Svar på H&H Turbines AS – søknad om tillatelse til å bygge Nye Røstøenfallet kraftverk i Hunnselva – Vestre Toten kommune i Oppland – høring.

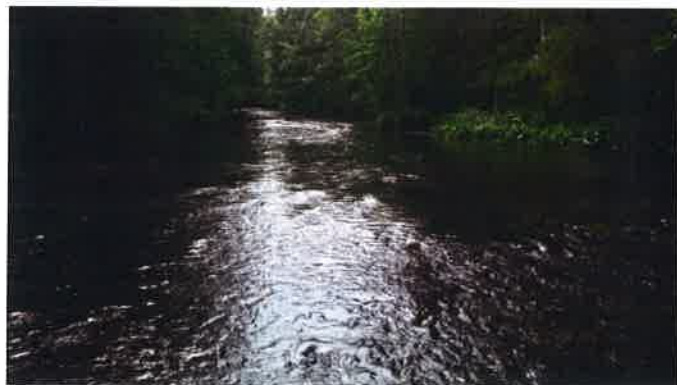
Rett nedenfor demningen ca 50 meter ligger en av elvas beste gyteplasser, og oppvekstområde for yngel. (se bilde under)

I området der den foreslåtte demningen er tenkt ligger elvas beste gyteplass, skulle det mot vårt ønske bli utbygging, må denne demningen legges ca 50 meter høyere opp i kanalen en forslaget fra H&H Turbines AS sier. (se bilde av gyteområde under)

Dette er et meget godt gyteområde og må vernes for utbygging. Utløpet må plasseres godt i overkant av dette området.
